# 改善箇所説明図

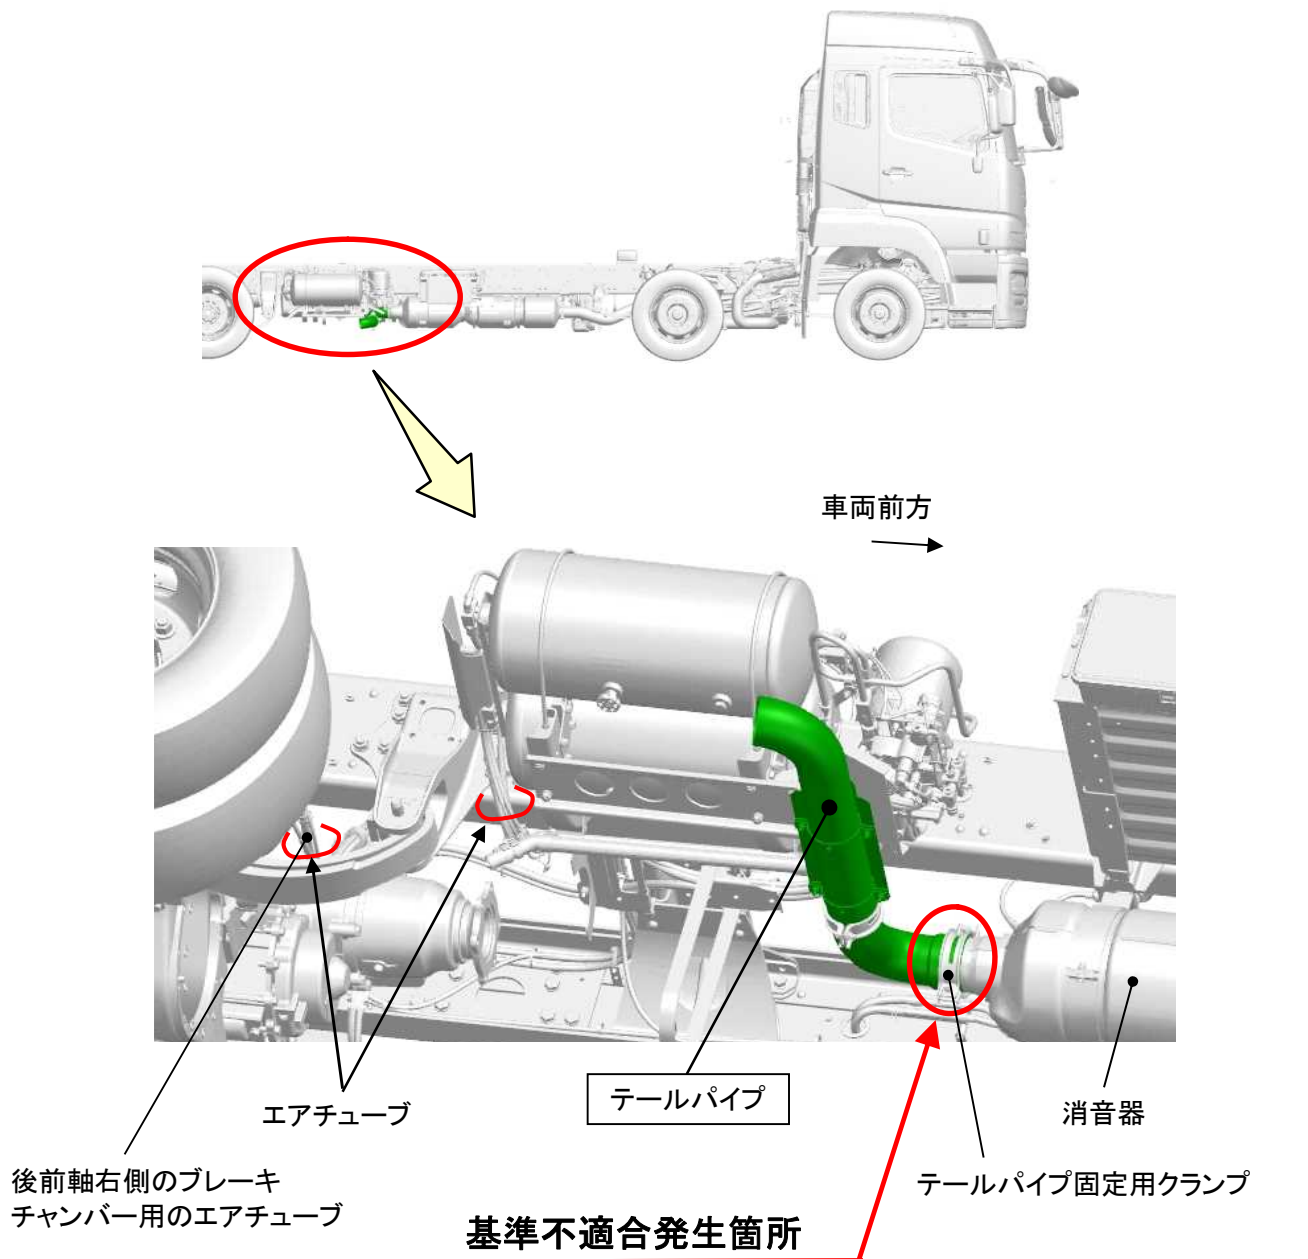
大型トラックにおいて、消音器に結合されるテールパイプの材質が不適切なため、結合部に融雪剤等が残った状態で使用を続けると、結合部のテールパイプが腐食して破断し、消音器出口からの排気ガスによってエアチューブが溶損することがあり、最悪の場合、ブレーキ制動力の低下/失陥、突然の駐車ブレーキ作動、T/M の変速不良が生じるおそれがある。また、破断したテールパイプの固定用クランプが破損すると、テールパイプが落下して他の交通の安全に影響を及ぼすおそれがある。

全車両、テールパイプを対策品に交換すると共に、テールパイプ固定用クランプ一式を新品に交換する。

注：  は対策品に交換する部品を示す。

識別：作業完了車には、テールパイプと消音器の固定用クランプに白色ペイントを塗布する。
